**AVIS RELATIF À LA PROTECTION
CONTRE LES EVENTUELS EFFETS NOCIFS ET NUISANCES
PROVOQUÉS PAR LES RAYONNEMENTS NON IONISANTS
GÉNÉRÉS PAR DES ANTENNES ÉMETTRICES STATIONNAIRES**

Commune : MOMIGNIES - Exploitant : PROXIMUS

Référence exploitant : 60FPH_01

Rapport n° 509 / 2025

Figure 1 : Vue en plan des lieux de séjour et des points de contrôle

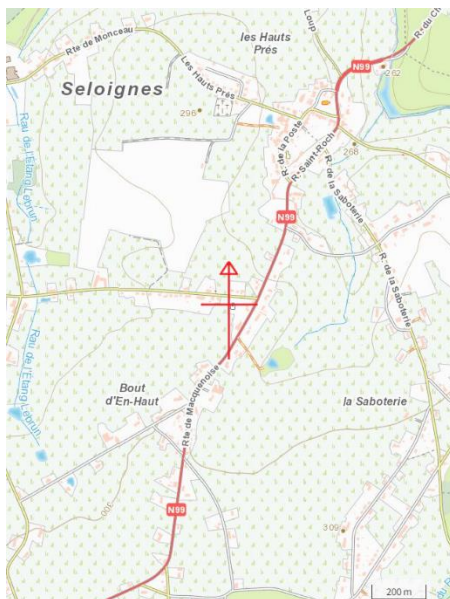
- le numéro du point de contrôle repris sur un des plans de la figure 1;
- le numéro du LS dans lequel se trouve le point de contrôle de la 1^{ère} colonne ;
- l'atténuation d'obstacle prise en compte pour le calcul de l'indice d'exposition dans le LS ;
- le résultat du calcul de l'indice d'exposition.

N° point de contrôle	LS	Atténuation (dB)	Indice d'exposition relatif à la limite par installation IE_i
1	LS1	3,0	0,898
3	LS2	3,0	0,630
2	LS2	3,0	0,276
4	LS4	3,0	0,223
5	LS4	3,0	0,147
6	LS6	3,0	0,033
10	LS10	3,0	0,021
7	LS6	3,0	0,006
8	LS8	3,0	0,005
9	LS8	3,0	0,002

En ce qui concerne les antennes de l'installation mentionnées dans le tableau 1, la distance maximale à laquelle la limite pourrait être atteinte, à l'extérieur, est égale à 85,6 m. S'il n'y a pas de LS à une distance inférieure, les antennes respectent forcément la limite d'immission.

Dans le cas des LS situés à l'intérieur des bâtiments, une atténuation d'obstacle est prise en compte et il en résulte que la distance maximale à laquelle la limite pourrait être atteinte se réduit à 60,6 m.

Les résultats de l'évaluation décrite au paragraphe 4 indiquent que les antennes émettrices stationnaires de l'installation faisant l'objet du présent avis ne produisent pas, dans un lieu de séjour, un rayonnement électromagnétique maximum supérieur aux limites fixées à l'article 4 du décret.

Figure 2 : Vue en plan des installations d'antennes dans un rayon de 300 mètres autour de l'installation faisant l'objet de la demande d'avis

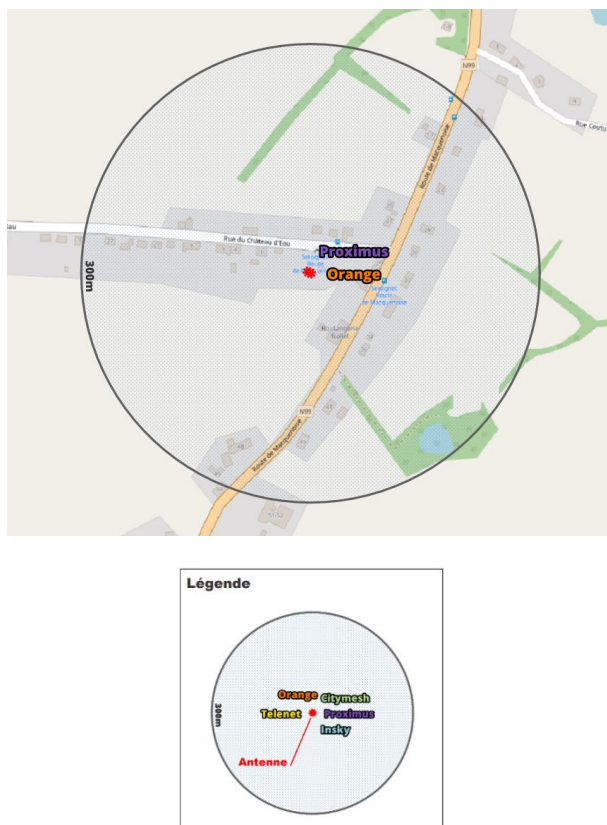
Le plan en projection verticale de la figure 2 indique la localisation des installations d'antennes émettrices stationnaires visées par le décret et situées dans un rayon de 300 mètres autour de l'installation référencée dans le paragraphe 2 et localisée au centre du cercle. Les données de localisation de ces antennes et les avis correspondant sont accessibles via le cadastre en ligne des antennes émettrices stationnaires⁸. Les installations prises en compte dans l'évaluation du respect de la limite cumulative sont les installations d'antennes émettrices déclarées en service par l'exploitant à la date du présent avis, à l'exception de l'installation référencée dans le paragraphe 2 et éventuellement d'autres installations ayant fait l'objet d'une demande d'avis à la même date et qui sont situées à l'intérieur de la zone de 300 mètres de rayon.

- il y a au plus 4 installations d'antennes émettrices stationnaires présentes dans la zone d'évaluation de 300 mètres de rayon représentée dans la figure 2, y inclus l'installation référencée dans le paragraphe 2 : la limite cumulative définie à l'article 4, §2 du décret est nécessairement respectée dans les lieux de séjour à l'intérieur de la zone d'évaluation de 300 mètres de rayon ;

Compte tenu des considérations ci-dessus, il apparaît que l'intensité du rayonnement électromagnétique généré, dans les lieux de séjour situés dans un rayon de 300 mètres autour de l'installation référencée dans le paragraphe 2, par l'ensemble des antennes émettrices stationnaires de l'ensemble des exploitants du même site d'antennes émettrices stationnaires respecte la limite fixée à l'article 4, § 2 du décret.
